**VALSTYBINĖS REIKŠMĖS RAJONINIO KELIO NR. 4730 LIEPIAKALNIS–
ABROMIŠKĖS–ŽEBERTONYS RUOŽO NUO 0,000 KM IKI 5,830 KM
REKONSTRAVIMO TECHNINIO DARBO PROJEKTO KELIŲ SAUGUMO
AUDITAS**

Projekto pavadinimas: „Valstybinės reikšmės rajoninio kelio Nr. Nr. 4730 Liepiakalnis–Abromiškės–Žebertonys ruožo nuo 0,000 km iki 5,830 km rekonstravimo techninis darbo projektas“.

Kelių saugumo audito atlikimo data: 2019-12-12.

NUSTATYTA PROBLEMA NR. 1

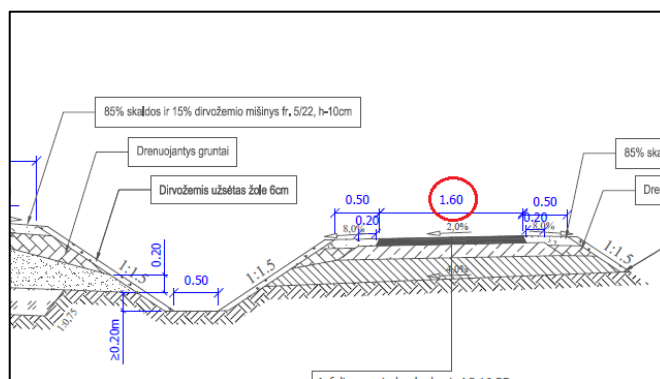
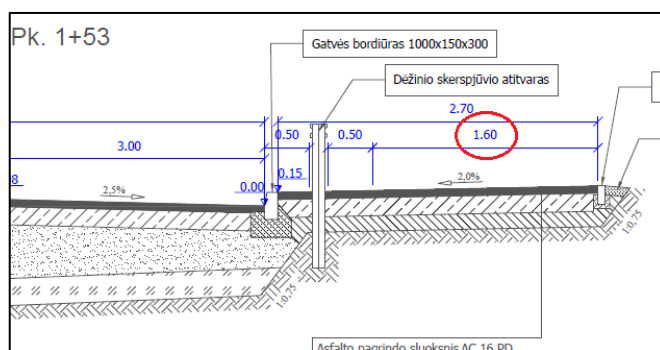
Vieta: pėsčiųjų–dviračių takas PK 0+22 – PK 48+72.

Problemos apibūdinimas: galimi susidūrimai su dviračiu, užvažiavimai ant pėsčiųjų.

Problemos priežastis: nepakankamas tako plotis.

Poveikis eismo saugumui: remiantis *Pėsčiųjų ir dviračių takų projektavimo rekomendacijomis*, minimalus bendro pėsčiųjų–dviračių tako plotis yra 2,50 m, todėl projektuojamas 1,60 m pločio takas netenkins saugaus pločio reikalavimų. Dviratininkams bus fiziškai sunku prasilenkti numatyta siaurame take, tad jie gali susidurti arba užvažiuoti ant taku einančio pėsčiojo.

Pasiūlymas: esant galimybėms projektuoti 2,50 m pločio pėsčiųjų–dviračių taką.

NUSTATYTA PROBLEMA NR. 2

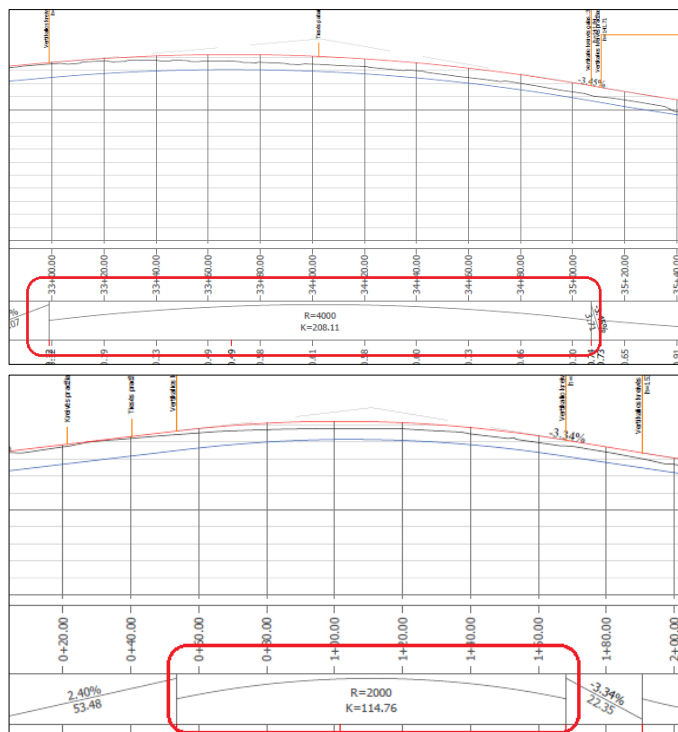
Vieta: projektuojamos vertikalios kreivės (PK 1+10, PK 34+00).

Problemos apibūdinimas: galimi susidūrimai, užvažiavimai ant kliūties.

Problemos priežastis: prastos matomumo sąlygos.

Poveikis eismo saugumui: projektuojamuose mažuose vertikalųjų kreivių spinduliuose leistinas greitis ($R(\text{išg})=2000 \text{ m} - 70 \text{ km/val.}$ ir $R(\text{išg})=4000 \text{ m} - 80 \text{ km/val.}$) netenkina *KTR 1.01:2008 „Automobilių keliai“* reikalavimų. Dėl per mažų vertikalųjų kreivių spindulių (pagal projekte numatomą 70 km/val. greitį kreivės parametrai turėtų būti $R(\text{išg})=3000 \text{ m}$ ir pagal $80 \text{ km/val.} - R(\text{išg})=4500 \text{ m}$) vairuotojams nebus užtikrinamas minimalus sustojimo ir aplenkimo matomumas – galimi priešpriešiniai transporto priemonių susidūrimai, susidūrimai su stovinčia transporto priemone ar užvažiavimai ant kliūtis.

Pasiūlymas: padidinti vertikalųjų kreivių spindulius arba mažinti leistiną judėjimo greitį.

NUSTATYTA PROBLEMA NR. 3

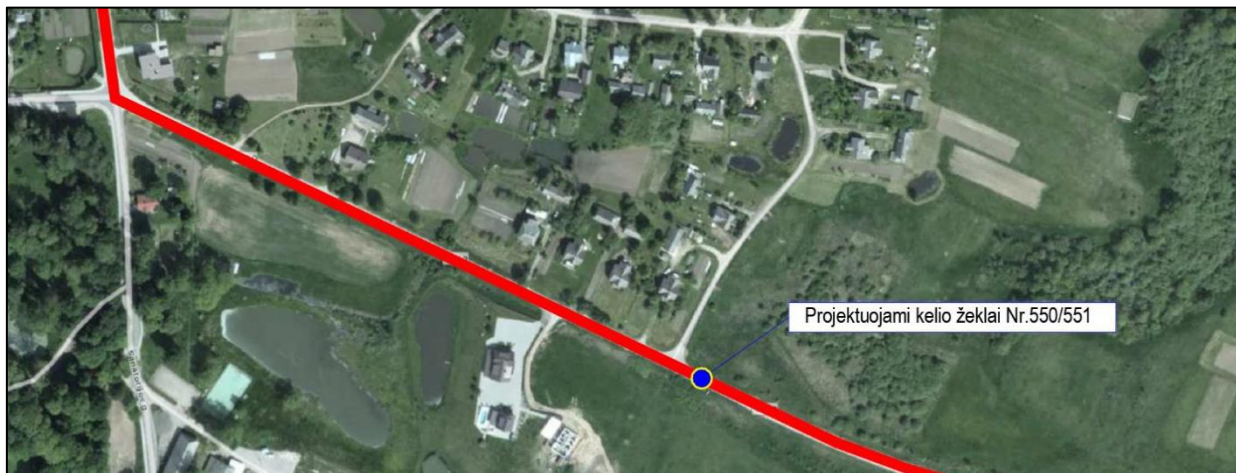
Vieta: ties ruože esančiomis autobusų stotelėmis: PK 18+20 (k.p.), PK 18+50 (d.p.).

Problemos apibūdinimas: galimi užvažiavimai ant pėsčiųjų.

Problemos priežastis: pėsčiųjų eismas važiuojamąja kelio dalimi.

Poveikis eismo saugumui: projektuojamas takas dešinėje kelio pusėje nuo važiuojamosios dalies atskiriamas grioviu, todėl pėstiesiems ar dviratininkams saugi infrastruktūra patekimui iki kitoje kelio pusėje esančios autobusų stotelės nebus numatyta. Tikėtina, kad pėstieji ir dviratininkai kelią kirs ties PK 18+75 esančia sankryža ir judės kelkraščiu arba važiuojamąja kelio dalimi, o tai didina užvažiavimų ant pėsčiųjų tikimybę.

NUSTATYTA PROBLEMA NR. 4

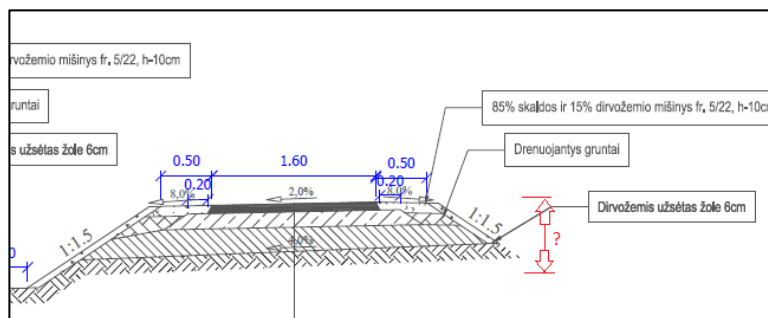
Vieta: Abromiškių gyvenvietės pradžia.

Problemos apibūdinimas: tikėtinas leisto greičio viršijimas, galimi įvairių rūšių eismo įvykiai.

Problemos priežastis: greičio valdymo priemonių trūkumas.

Poveikis eismo saugumui: įvažiuojant į gyvenvietės teritoriją nėra įrengtų ar projektuojamų greičio valdymo priemonių, kurios aiškiai nurodytų judėjimo režimo pasikeitimą. Tikėtinas leistino greičio viršijimas, o tai padidins eismo įvykių su pažeidžiamiausiais eismo dalyviais tikimybę bei sunkias šių eismo įvykių pasekmes.

Pasiūlymas: ties Abromiškių gyvenvietės pradžia projektuoti trapecijos formos greičio mažinimo kalnelį „plato“. Projektuojant greičio mažinimo priemonę vadovautis *Inžinerinių saugaus priemonių projektavimo ir naudojimo rekomendacijomis R ISEP 10*.

Pastaba Nr. 1

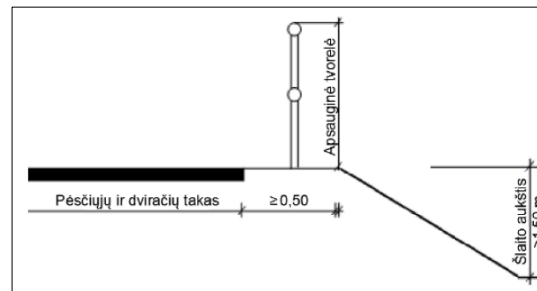
Įrengus pėsčiųjų–dviračių taką projektuojamame ruože bus formuojami šlaitai. Pateiktoje projekto dokumentacijoje nėra nurodoma kokio gylio grioviai yra numatomi.

Kai pėsčiųjų–dviračių takas įrengiamas vietoje, kurioje yra aukštesnis kaip 1,50–2,00 m pylimas, turi būti įrengtos apsauginės tvorėlės.

Rekomenduojama įvertinti griovių gylį ir ten, kur jų gylis didesnis nei 1,50–2,00 m, įrengti apsaugines tvoreles.

Pastaba Nr. 2

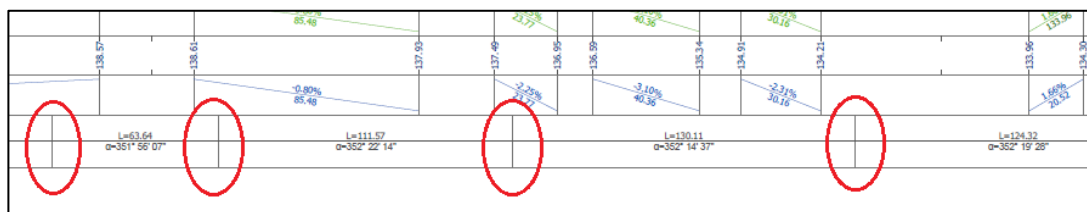
Projekte numatomi ašinės linijos lūžiai, neįterpiančios horizontalių kreivių. Dėl važiavimo krypties pasikeitimų susidaro nepatogi ir nesaugi kelio trasa.

Rekomenduojama kelio trasą projektuoti sklandžiai, kai kelio kryptis kinta mažu kampų, taikyti labai didelio spindulio kreives.

Pastaba Nr. 4

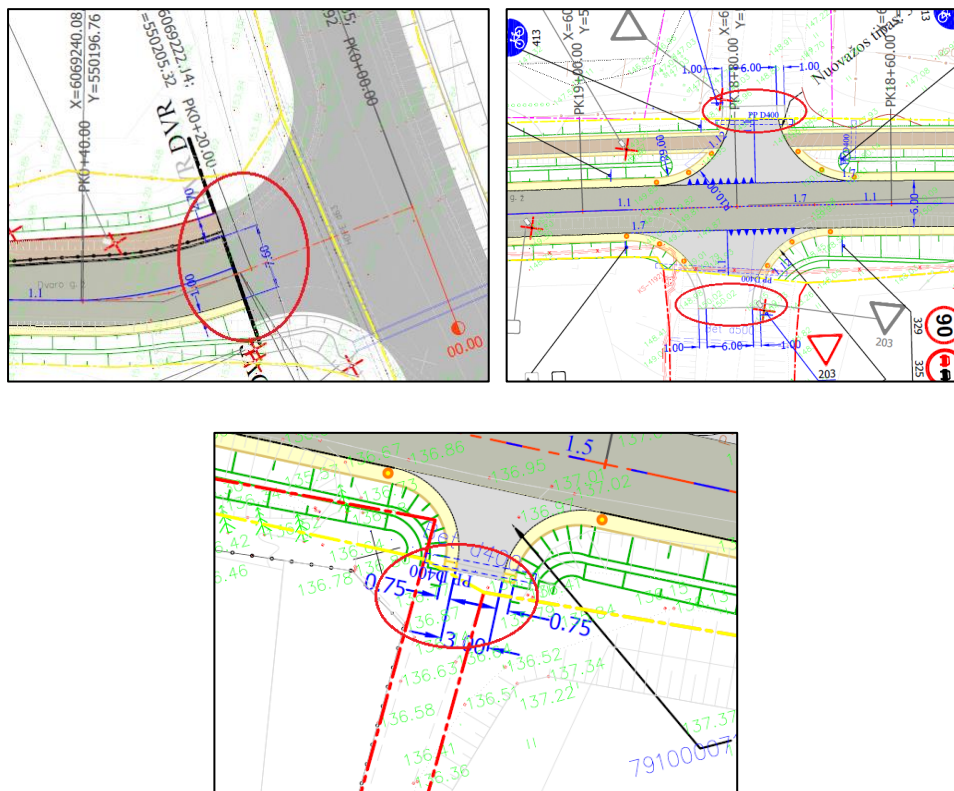
Projekte sankryžų šalutiniuose keliuose esantys kelio ženklai Nr. 203 „Duoti kelią“ nėra pakartoti 150–300 m atstumu prieš sankryžą.

Remiantis *Kelio ženklų ir vertikaliojo ženklinimo taisyklėmis*, **siūloma** kelio ženklus Nr. 203 pakartoti 150 m atstumu prieš sankryžą su papildoma lentele Nr. 801 „Atstumas iki objekto“.

Pastaba Nr. 6

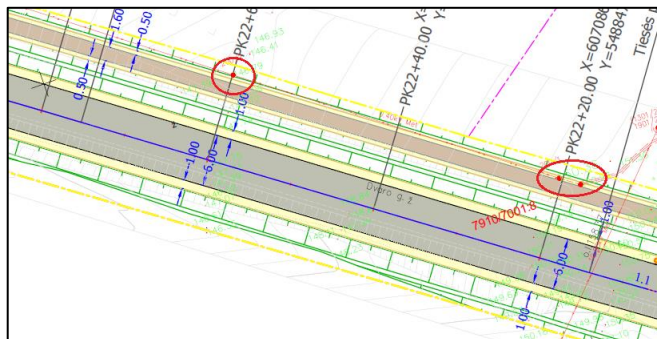
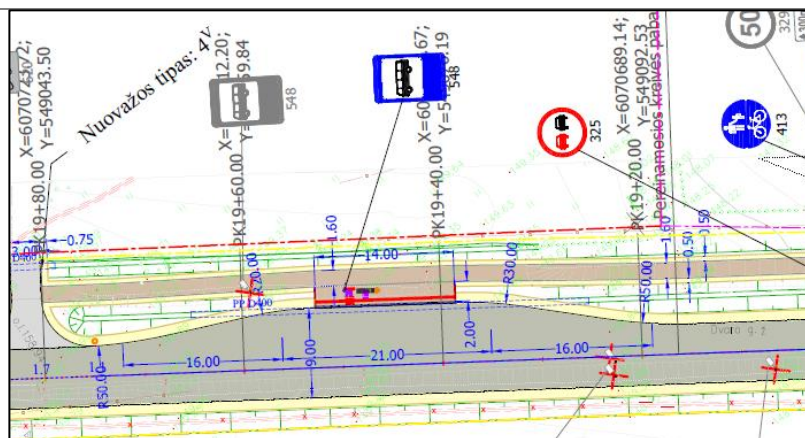
Projekte nėra numatoma įrengti žmonių su regėjimo negalia vedimo paviršių. Nepritaikius projektuojamos aplinkos žmonėms su negalia, jiems gali būti sunku orientuotis, tikėtini nukrypimai nuo tramos, išėjimai į važiujamąją dalį tam neskirtose vietose bei užvažiuavimai ant pėsčiųjų.

Rekomenduojama numatyti vedimo bei įspėjamuosius paviršius ties tako susikirtimais su važiujamąja dalimi.

Pastaba Nr. 10

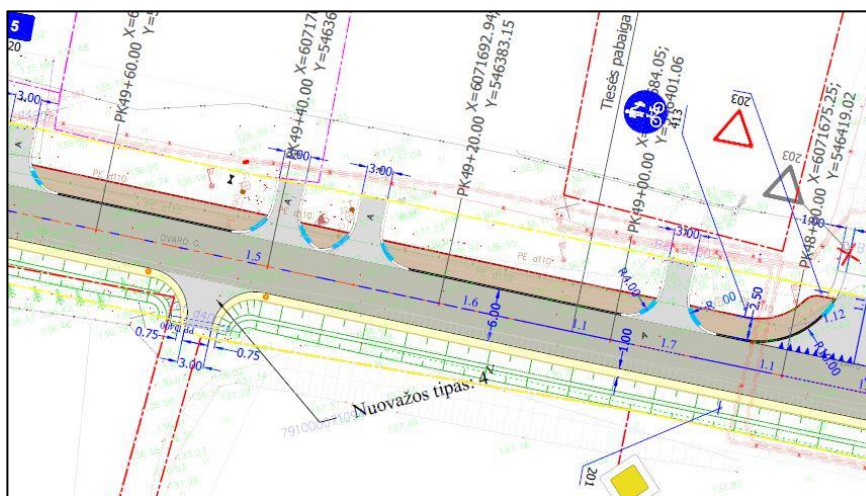
Projekte dėl horizontalių ar vertikalų kreivių, taip pat dėl projektuojamų autobusų stotelių numatoma drausti lenkimo manevrus įrengiant kelio ženklus Nr. 329 „Lenkti draudžiama“. Lenkimo draudimas numatomas labai ilgomis atkarpomis, neatsižvelgiant, kad pavojingos vietos, dėl kurių lenkimas yra draudžiamas yra pasibaigusios. Kelio atkarpose nuo PK 13+10 iki PK 17+40 ir nuo PK 32+10 iki PK 35+00 matomumo sąlygos yra geros, horizontalių ar vertikalų kreivių nėra, todėl tikėtina, kad transporto priemonių vairuotojai šiose atkarpose bus provokuojami pažeidinėti *Kelių eismo taisykles*.

Rekomenduojama dar kartą peržiūrėti lenkimo draudimo atkarpas ir ten kur matomumo sąlygos tenkina reikalavimus lenkimo manevrų neriboti.

Pastaba Nr. 11

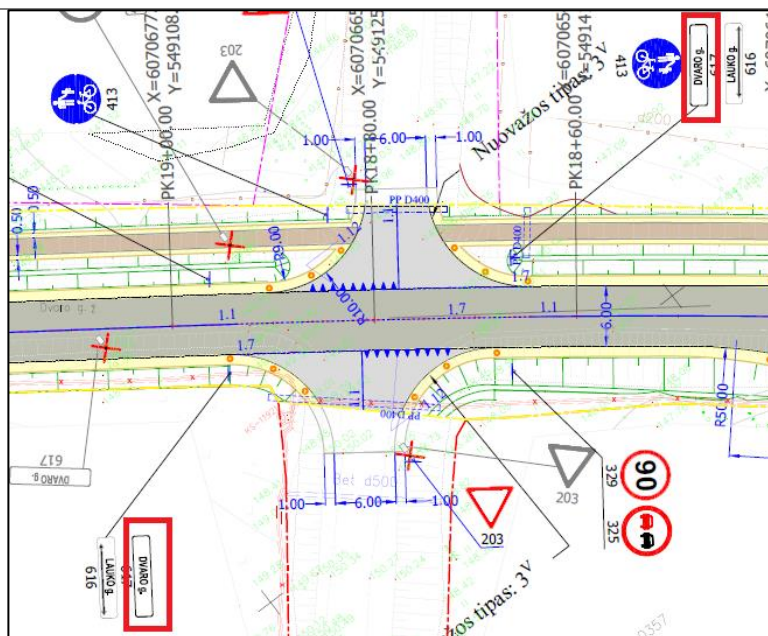
Ties PK 48+72 – PK 52+70 projektuojamas pėsčiųjų–dviračių takas kirs nuvažas į sklypus. Takas yra nužeminamas iki nuvažos važiuojamosios dalies lygio. Tokia danga bus nelygi („banguota“) ir ne itin patogi eismo dalyviams besinaudojantiems taku.

Siūloma visas projektuojamas nuvažas pakelti iki pėsčiųjų–dviračių tako dangos aukščio, taip suformuojant trapecinės formos greičio mažinimo kalnėlį.

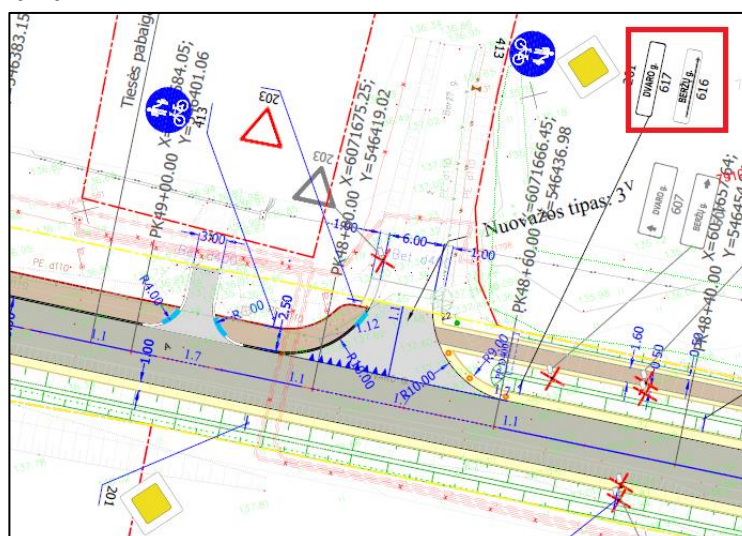
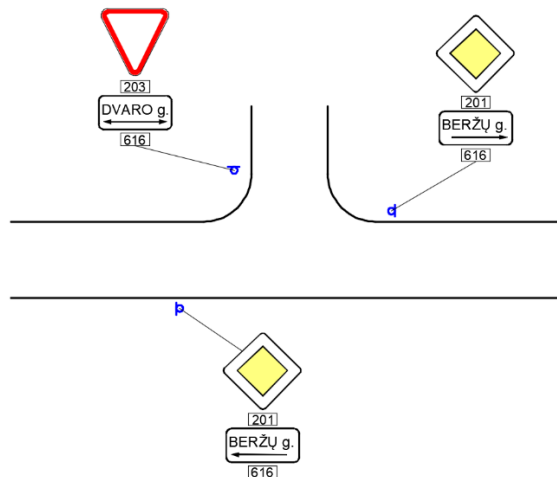
- ties PK 48+70 esančia sankryža su Beržų gatve, dešinėje pusėje kelio ženklas Nr. 617 „Dvaro gatvė“ taip pat orientuojamas statmenai gatvei, o judant priešinga kryptimi – informacija apie Beržų gatvę visai nepateikiama.

Rekomenduojama pažymėti visas esamas sankryžas kelio ženklais Nr. 616, įrengiant juos prieš sankryžą, nurodant gatvių kryptis pagal toliau pateiktą pavyzdinę schemą.

Pastaba Nr. 14

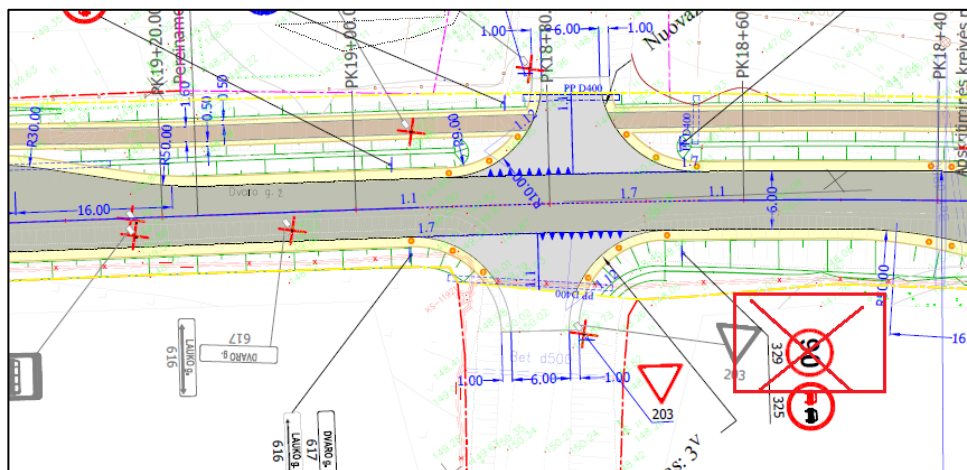
Projektuojamas takas ties PK 4+55 kerta sankryžos šalutinį kelią ir ties PK 7+05 – nuovažą. Minėtose vietoje projektuojami kelkraščiai nėra nutraukiami ties susikirtimais su taku. Pagal pateiktą projekto dokumentaciją įrengtas takas bus teršiamas žvyro dalelėmis, todėl pėstiesiems ir dviratininkams bus nepatogu bei nesaugu juo naudotis.

Rekomenduojama numatyti asfalto dangą ties pėsčiųjų tako ir važiuojamosios dalies susikirtimais.

Pastaba Nr. 18

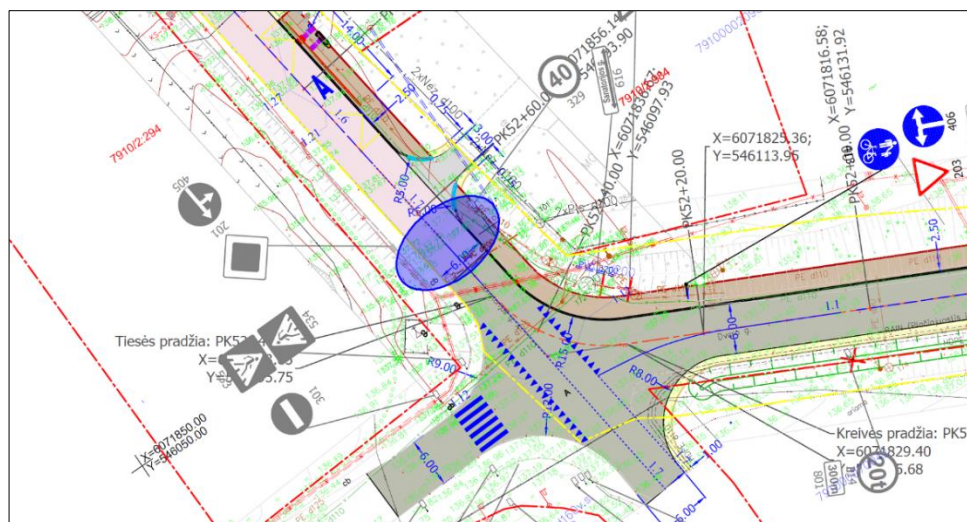
Projekte ties PK 52+30 esančia sankryža numatoma užsukti taką link Sanatorijos gatvės, tačiau nėra numatoma galimybė pėstiesiems judėti kitomis kryptimis – nėra numatomi kelio kirtimai ties sankryža nuleidžiant kelio bortus iki važiuojamosios dalies lygio. Neužtikrinus patogaus kelio kirtimo, pėstieji gali į kelią išeiti įvairiomis trajektorijomis, taip didinama užvažiavimo ant pėsčiųjų tikimybė. Taip pat kelio kirtimas gali tapti neįmanomas judėjimo negalį turintiems žmonėms.

Rekomenduojama ties PK 52+50 numatyti pėsčiųjų perėją.
